COMMUNE DE PONT D'AIN

PROJET D'IMPLANTATION D'UNE CENTRALE PHOTOVOLTAÏQUE AU LIEU-DIT « LES MALADIERES»

RAPPORT D'ENQUETE PUBLIQUE

Figure 9-2 : Schéma d'implantation des plants

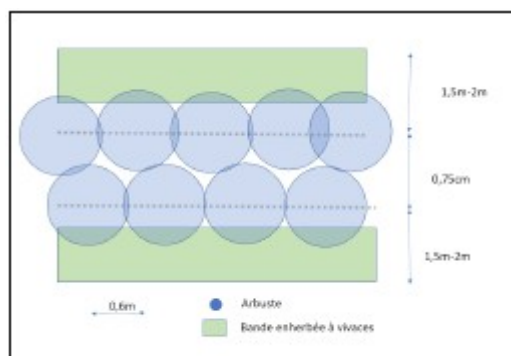
L'impact paysager des panneaux photovoltaïques étant jugé très fort il est prévu d'intégrer le parc dans le paysage en l'occultant avec une plantation de haies sur le pourtour du site ou la végétation est absente. Le terme d'intégration me semble un peu fort étant donné qu'il s'agit uniquement de cacher le parc à la vue des riverains. De plus les essences choisies sont-elles occultantes en hiver lorsque les feuilles sont tombées et combien d'années seront-elles nécessaires pour avoir une haie d'une hauteur de plus de 3m et suffisamment touffue?

Compte tenu des visibilitées et enjeux identifiés à proximité du projet photovoltaïque, des mesures ont été définies dans l'étude d'impact (pages 211 à 214) afin de favoriser l'intégration paysagère du projet et réduire les intervisibilités pour les habitations avoisinantes. Ces mesures sont reprises sur la carte de synthèse **Figure 9-3 : Projet paysager (source : TAUW France)** en page 214, et ci-dessous :

Parmi ces mesures, il est notamment proposé la plantation d'une haie brise-vue en mesure de réduction n°1 (pages 211 et 212 de l'étude d'impact), implantée sur toute la lisère du projet, hormis sur la bordure ouest du site, déjà pourvue d'une frange arborée en bordure de parcelle qui sera conservée telle quelle lors des travaux. Cette haie permettra à la fois de réduire les visibilitées sur le projet depuis les habitations et les entrées des zones urbaines de Pont d'Ain (notamment depuis le chemin des Agneloux), tout en favorisant la présence de biodiversité en bordure du projet et l'intégration paysagère grâce à la diversité des espèces choisies et leur qualité esthétique.

Des plants de 30 cm seront implantés en godets et recouverts d'un paillage, de façon à maximiser leur croissance et bonne installation. Compte tenu de la nature relativement défavorable du sol, celui-ci devra être travaillé au préalable et amendé. Les espèces des lots 1 et 2 (voir tableau ci-dessous) pourront être alternées sous forme de plants isolés ou de plants groupés entre 2 et 5 individus. Les travaux de plantation devront être réalisés entre mi-novembre et mi-janvier, hors période de gel, afin de favoriser le bon enracinement des plants, et des tailles régulières devront être pratiquées progressivement pour favoriser la ramification des plants et limiter leur hauteur à 3m.
